基準番号等				農用トラクター(乗用型)用安全キャブ・フレーム検査の 主要な実施方法及び基準の改正(Ver.1.1→Ver.2.0)に関するQ&A	関係する図
3	(5)	2)		Q：シートサスペンションがある場合の座席調節位置について明記すべきではないでしょうか？ A：シートサスペンションについてはすでに「最高位置」としているため、これ以上の記載は不要と考えます。	
3	(8)	1)	エ	Q：「座席基準点の前方10mmの位置においてアの平面に接し、かつ、その位置から前方に400mm延びる半径900mmで基準面に直角な曲面」との記載内容は合っているのでしょうか？ A：記載は正しいですが、より分かりやすく記載するとすれば「座席基準点の前方10mmの位置においてアの平面に接し、かつ、その位置から前方に400mm延びる半径900mmかつ座席基準点の前方10mm、下方90mmを円弧の中心とした基準面に直角な曲面」となります。次の基準改正のタイミングで修正対応したいと考えます。	
3	(8)	2)	ウ	Q：解説にある「2柱式安全フレームに適用される数値であり、座席基準点上760mmにおける寸法」を基準内に明記してはいかがでしょうか？ A：2柱式安全フレームに適用される数値であることも、座席基準点上760mmにおける寸法であることもすでに基準内に記載があるため、現行のままで問題ないと考えます。	
3	(8)	2)	エ	Q：これは2柱式安全フレーム以外にも適用される数値なののでしょうか？ A：コードⅢは保護面の考え方が採用されていないため、安全域への侵入がないことと合わせて、安全キャブ・フレームとして最低限確保する必要がある寸法として記載しています。2柱式安全フレームのみならず、安全域への侵入はないが幅610mmを確保できていないような安全キャブや4柱式安全フレームを基準不適合とする必要があるため、現行の記載どおり、全ての安全キャブ・フレームにこの数値を適用します。	
3	(8)	2)	オ	Q：解説にある「側部負荷の時に座席基準点上760mmにおいて確保すべき数値」を基準内に明記してはいかがでしょうか？ A：3.(8)2)の冒頭で「ただし、イ～カにあっては、座席基準点上方760mmにおける寸法とし」との記載があるため、これ以上の記載は不要と考えます。

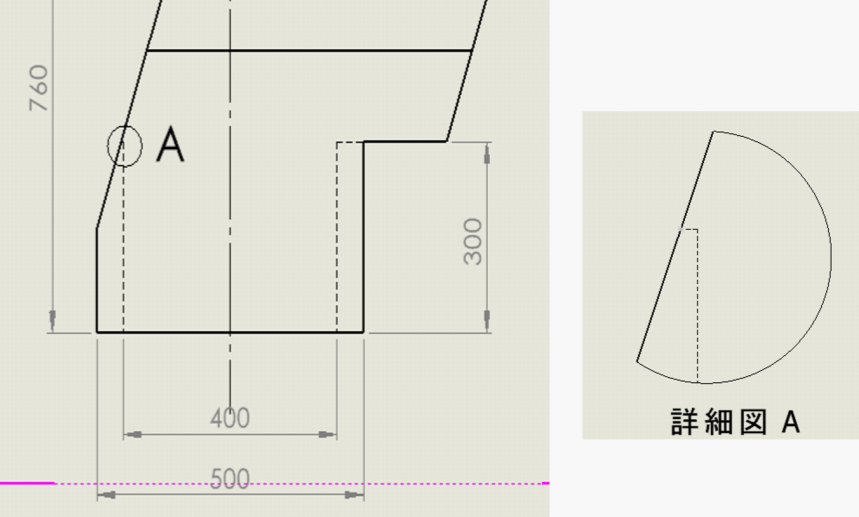
基準番号等				農用トラクター(乗用型)用安全キャブ・フレーム検査の 主要な実施方法及び基準の改正(Ver.1.1→Ver.2.0)に関するQ&A	関係する図
3	(8)	2)	第4図 側面図 背面図	<p>Q：ア～キの寸法が第4図のどこの寸法のことを指しているのかわかりにくいので、第4図をわかりやすく修正してはいかがでしょうか？</p> <p>A：ア～キは負荷前、負荷試験時（4-5-2-3（コードⅢ）の（1）の3）ウの試験を除く）において安全キャブ・フレーム自体が満たすべき寸法、一方で第4図は安全域の寸法であり、示している内容が異なるため、第4図内にア～キも表現することによって非常にわかりにくい図になってしまうと考え、現在の表現にしたところですが、よりわかりやすい表現・図となるよう次の基準改正のタイミングで修正対応したいと考えます。</p>	
3	(8)	2)	第4図 側面図 背面図	<p>Q：側面図の「300mm」「350mm」、背面図の「400mm」「500mm」の取扱いについて図中には注釈がありますが、基準本文内では触れられていません。明文化すべきではないでしょうか？</p> <p>A：この部分は確かに明記していませんが、ア～キの寸法は安全域とは示される内容が異なるため、本文中に記載すると混乱を招く恐れがあることから、現状のままとさせていただきます。</p>	
3	(8)	2)	第4図 背面図 負荷時	<p>Q：第4図の背面図（負荷時）の安全域の傾きについて、コードⅢのベースとなったASAE S383のそれとは異なるようですが、なぜでしょうか？</p> <p>A：座席周りの幅の緩和については農研機構独自のものであり、考え方としてはコードⅡに準じているため、ベースラインから300mmの高さまで直立しているということになります。</p>	
3	(8)	2)	第4図 背面図 負荷時	<p>Q：第4図の背面図（負荷時）において、幅400mm左側縦線の上端は、同縦線を安全域左端の斜線まで鉛直方向に伸ばした時の交点でしょうか？</p> <p>A：幅400mm左側縦線の長さは300mmであるが安全域左端の斜線までは届いていないため、2直線の交点ではありません。詳細については右図を参照してください。</p>

3	(8)	3)	第5図	<p>Q：第5図の正面図及び平面図において、安全域の足の内幅はOECDテストコード8と同様に500mmまで広げることが可能と認識しています。図を修正すべきではないでしょうか？</p> <p>A：その認識で間違いのないため、次の基準改正のタイミングで修正対応したいと考えます。詳細については右図を参照してください。</p>
